原子力施設の維持基準に関する公開質問状と文書回答

経済産業省原子力安全・保安院は、6月17日付公開質問状に対し、文書回答を7月4日交渉当日の朝に北川れん子衆議院議員事務所へ提出してきた。公開質問状の各項目に対応させて文書回答を記す。

原子力施設の維持基準に関する公開質問状

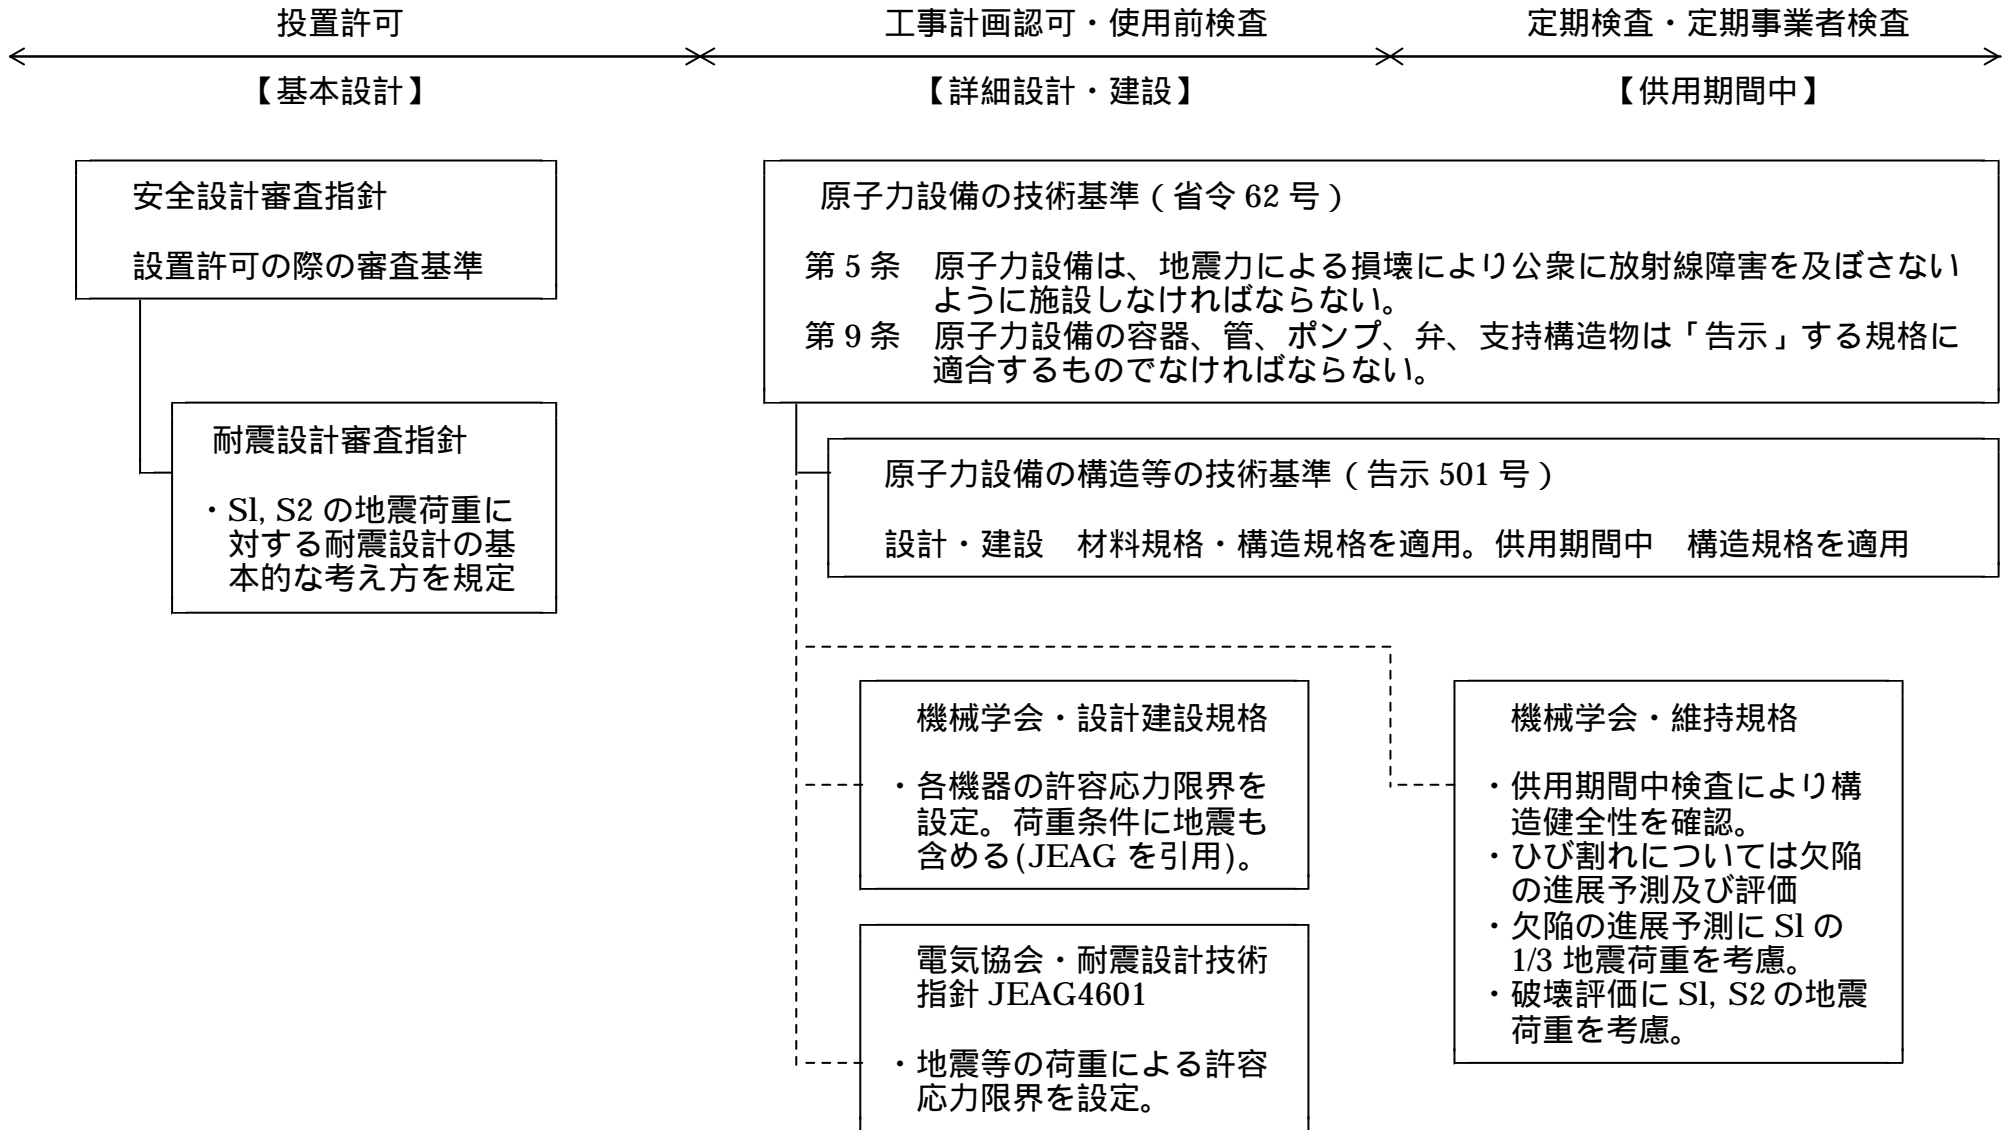
5.検査精度およびき裂進展機構と維持基準について

検出精度が高いと言われた超音波探傷検査でも、溶接部近傍のひび割れについては誤差が大きいことが暴露されています。維持規格では欠陥を精度良く検出していることが大前提です。評価書案は、「検査精度が非常に悪い場合や、き裂進展機構が想定外の場合には維持規格を適用できない。」としていますが、検査精度の良否やき裂進展機構が想定通りか否かを誰がどのように判定するのですか。

(文書回答) 5 . について

維持規格2000は、発電用原子力設備の使用開始後において検査等で発見されたひび割れを対象として評価を行うための手法を定めたものでありますが、当該評価を行うに当たっては、事業者が行う検査において十分な精度が確保されることが必要であると認識していますので、同規格を適用するに当たり、検査精度の確保等のため事業者が遵守すべき事項を示したところです。

耐震関係の審査指針・技術基準・民間規格の関係

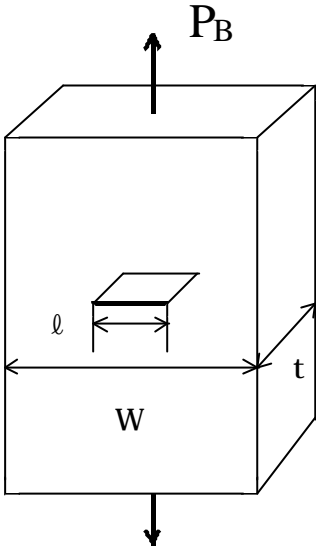
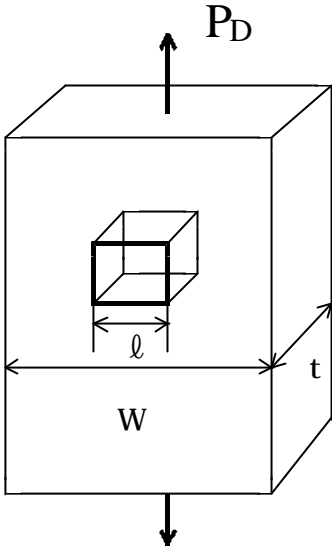
(質問)文書回答については全員読んでいるという前提で進めさせていただきます。文書回答に沿って追加の質問をしていきたいと考えています。回答の 3行、「この基準は、設計・建設時のみでなく使用時においても遵守すべきものがあります。」でいう「この基準」とは耐震設計審査指針とか告示 501号であるということに間違いありませんか。

(回答)この補足資料は、耐震関係の審査指針、技術基準、民間規格の関係を示したものです。一番上の矢印は原子力発電所の設備の段階を示しております。一番左が基本設計段階といまして、原子力発電所を作る際の一番基本となる、どういう設計思想で作るかといったものを行うのが基本設計です。法律上は、原子炉等規制法というものに基きまして設置の許可を受けることとなります。その設置の際の判断基準、安全設計審査指針というものがございまして、これは設置許可の際の審査基準であり、耐震性を含んだ幅広い原子力発電所の安全性に関する安全審査指針となっております。耐震性につきましては、その下に耐震設計審査指針というものがございまして、S1、S2の地震などを踏まえたい形で審査をするという形になっております。それで基本設計の許可をするという形になっております。それが終わりました後、今度は詳細設計・建設段階に入ります。法律上は、電気事業法という法律に変わってまいります。詳細設計につきましては、法律上は工事計画という名称で認可を受け、その認可を受けると建設が始まり、建設途中あるいは建設が終わりますとそれが基準通り作られたかどうかということで使用前検査というものを行うことになっております。これが建設段階ということになります。このときに適用されるのが原子力設備の技術基準というものです。これは経済産業省令で定まっているものですが、これは電気事業法に基づく技術基準でございまして、これにもたくさんの条項がございまして、地震の関係では第 5条というものがあり「原子力設備は、地震力による損壊により公衆に放射線障害を及ぼさないように施設しなければならない。」という規定になっております。実際の条項はもっといろいろ書いてありますが、要約だけになっております。それを具体的に達成するために第 9条として、原子力設備を構成する容器、管、ポンプ、弁などがありますが、それ用については別に「告示」する規格に適合するものでなければならないという規定になってござい

今のご質問の中で、技術基準の中で基準とはどういったものかと言いますと、左側の原子炉の設置段階、それから詳細設計段階、供用期間中段階、こういうふうに段階ごとに適用される基準が異なりますが、基本的には詳細設計段階と、言いますか設計・建設段階と供用期間中段階につきましては、原子力設備の技術基準 (省令 62号)、特に地震の関係から言いますと、第 5条が適用になります。これは設計・建設段階であろうと、供用期間中段階であろうと、こういう地震によって、地震力による損壊により公衆に放射線障害を及ぼさないこと、こういう基準がいずれの段階においても適用されるということになります。
